Betreff: Stellungnahme Richtfunk: Auskunft über bestehende Richtfunktrassen, 1. Projekt/ Windpark: Wendisch-Priborn (Landkreis Ludwigslust-Parchim)
Von: O2-MW-BIMSCHG <O2-MW-BIMSCHG@telefonica.com>
Datum: 27.04.20, 09:57
An: "schubert@plan-bc.de" <schubert@plan-bc.de>

Betrifft hier Richtfunk von Telefonica o2

IHR ZEICHEN: Auskunft über bestehende Richtfunktrassen, 1. Projekt/ Windpark: Wendisch-Priborn (Landkreis Ludwigslust-Parchim)

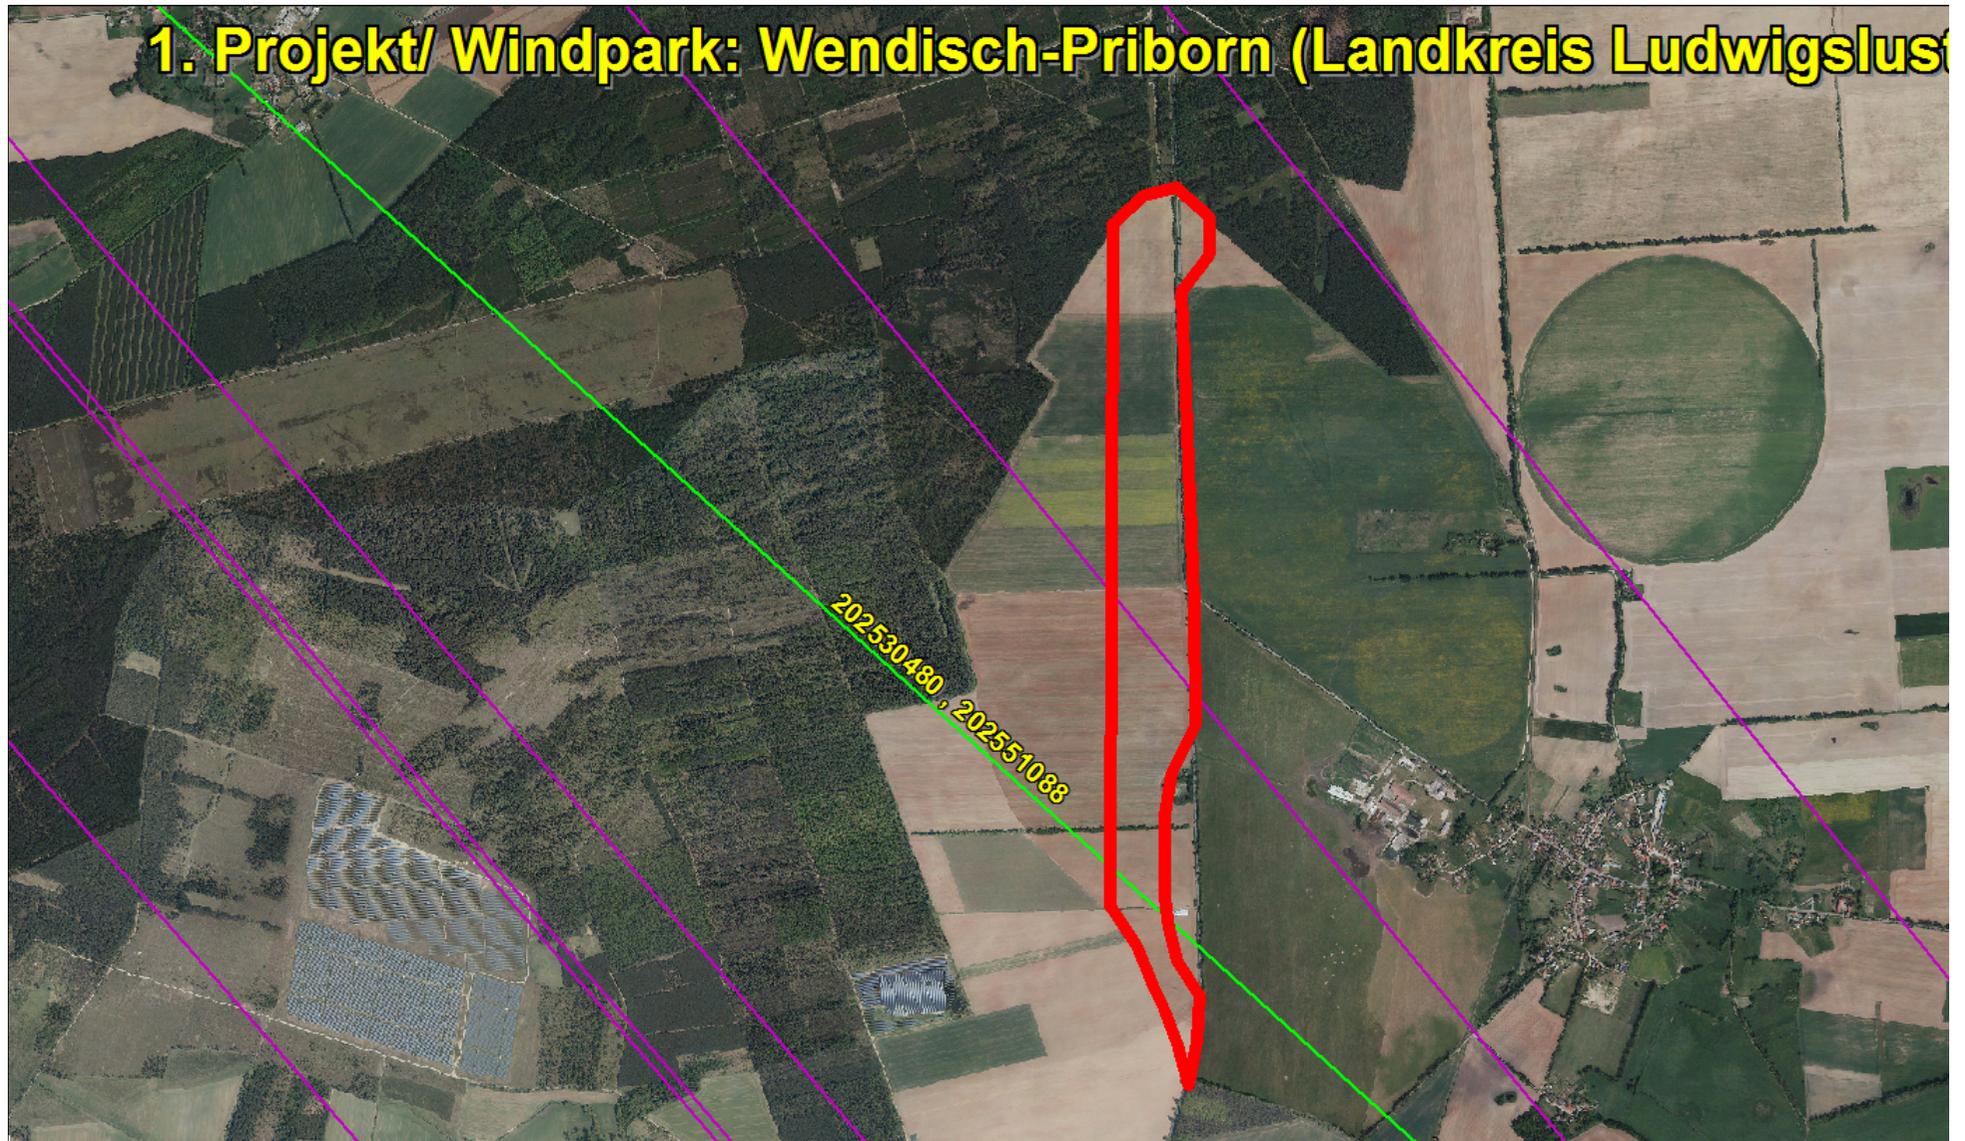
- durch das Plangebiet führen zwei Richtfunkverbindungen hindurch

Zur besseren Visualisierung erhalten Sie beigelegt zur E-Mail ein digitales Bild, welches den Verlauf unsere Punkt-zu-Punkt-Richtfunkverbindung verdeutlichen sollen.

Die farbige Linie versteht sich als Punkt-zu-Punkt-Richtfunkverbindung der Telefónica Germany GmbH & Co. OHG und E-Plus Service GmbH. Das Plangebiet ist im Bild mit einer dicken roten Linie eingezeichnet.

Die Linien in Magenta haben für Sie keine Relevanz.

Man kann sich diese Telekommunikationslinie als einen horizontal über der Landschaft verlaufenden Zylinder mit einem Durchmesser von rund 30-60m (einschließlich der Schutzbereiche) vorstellen (abhängig von verschiedenen Parametern). Bitte beachten Sie zur Veranschaulichung die beiliegenden Skizzen mit Einzeichnung des Trassenverlaufes. Alle geplanten Konstruktionen und notwendige Baukräne dürfen nicht in die Richtfunktrasse ragen. Wir bitten um Berücksichtigung und Übernahme der o.g. Richtfunktrasse in die Vorplanung und in die zukünftige Bauleitplanung bzw. den zukünftigen Flächennutzungsplan. Innerhalb der Schutzbereiche (horizontal und vertikal) sind entsprechende Bauhöhenbeschränkungen festzusetzen, damit die raumbedeutsame Richtfunkstrecke nicht beeinträchtigt wird.

Es muss daher ein horizontaler Schutzkorridor zur Mittellinie der Richtfunkstrahlen von mindestens +/- 30 m und einen vertikalen Schutzabstand zur Mittellinie von mindestens +/-15m eingehalten werden.

Wir bitten um Berücksichtigung und Übernahme der o.g. Richtfunktrassen einschließlich der geschilderten Schutzbereiche in die Vorplanung und in die zukünftige Bauleitplanung bzw. den zukünftigen Flächennutzungsplan. Innerhalb der Schutzbereiche (horizontal und vertikal) sind entsprechende Bauhöhenbeschränkungen s. o. festzusetzen, damit die raumbedeutsamen Richtfunkstrecken nicht beeinträchtigt werden.
